改善箇所説明図

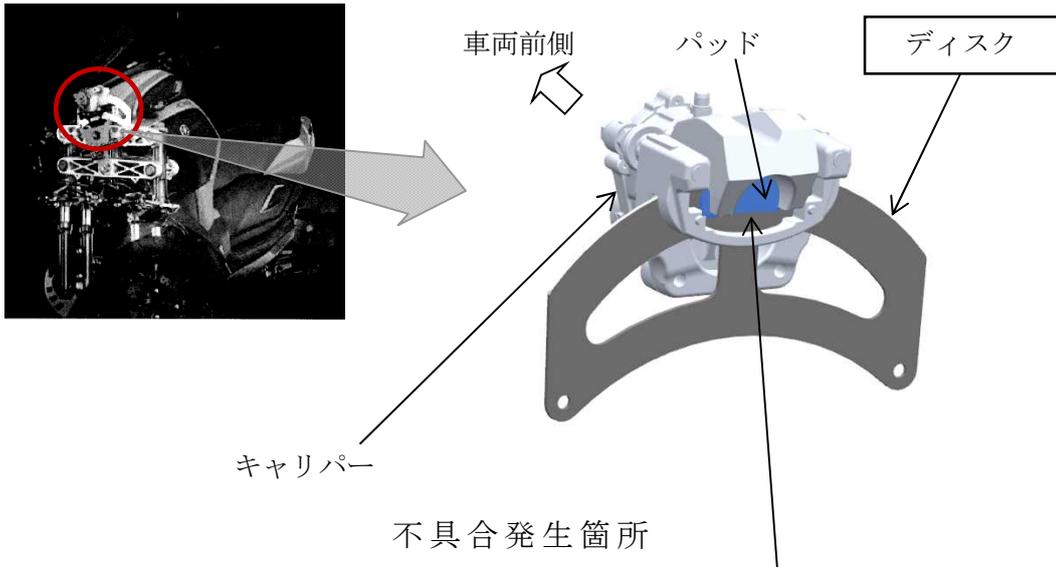
スタンディングアシストにおいて、ディスク表面の加工方法が不適切なため、発進時に当該アシストの解除操作をしても、キャリパーのパッドがディスクに吸着し、自立の補助が維持されることがある。そのため、最悪の場合、カーブ等で車両を傾けられず転倒するおそれがある。

改善の内容：全車両、スタンディングアシストのディスクを対策品に交換する。

識別：車両左側のサイドスタンド取り付け部付近に白ペイントを塗布する。
